Mission régionale d'autorité environnementale
ÎLE-DE-FRANCE

**Avis délibéré
de la Mission régionale d'autorité environnementale d'Île-
de-France sur le projet de construction d'un ensemble
immobilier situé dans le quartier du Triage à Villeneuve-
Saint-Georges (Val-de-Marne)**

N°MRAe 2021-1729
en date du 03/11/2021

Figure 3: Cartographie des ambiances sonores en situation actuelle sur le site du projet (Étude d'impact tome 1 p.100)

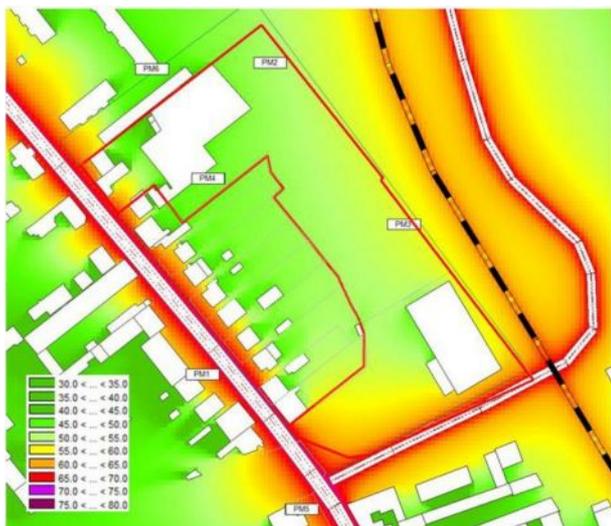
L'étude d'impact montre que la conception du projet, laissant la place à des nouveaux bâtiments de hauteur élevée, permet une atténuation de l'ambiance sonore en cœur d'îlot comprise entre -3 et -8 dB(A). Elle souligne que la crèche a été disposée de manière à limiter l'exposition des populations (tome 2 p.83).

La MRAe souligne qu'il est nécessaire de préciser les distances de recul des bâtiments par rapport à ces axes et d'évaluer les effets escomptés sur la réduction des nuisances sonores et, au final, les niveaux de bruit auxquels seront exposés les bâtiments.

Cette présentation pourrait être source d'ambiguïté, puisque le cumul des nuisances n'est pas présenté. Or, comme cela a été rappelé précédemment, le secteur est caractérisé par une multi-exposition aux pollutions sonores. Le dossier gagnerait à être plus transparent à ce sujet, en présentant par exemple la carte extraite du site de Bruitparif qui présente cette situation.

- préciser les distances de retrait des bâtiments par rapport aux axes bruyants et évaluer l'efficacité d'un tel retrait en termes de confort acoustique ;
- caractériser les nuisances dues au trafic aérien en provenance et à destination de l'aérodrome Paris-Orly et réaliser une modélisation du cumul des nuisances sonores (routier, ferroviaire et aérien) ;
- modéliser les niveaux de bruits attendus sur l'aire du projet aux différentes saisons en tenant compte des nuisances cumulées et des périodes habituelles d'ouverture des fenêtres et de fréquentation des espaces extérieurs en saison chaude ;
- présenter les résultats obtenus au regard des valeurs cibles de l'OMS définissant les valeurs recommandées pour assurer une bonne santé aux habitants.
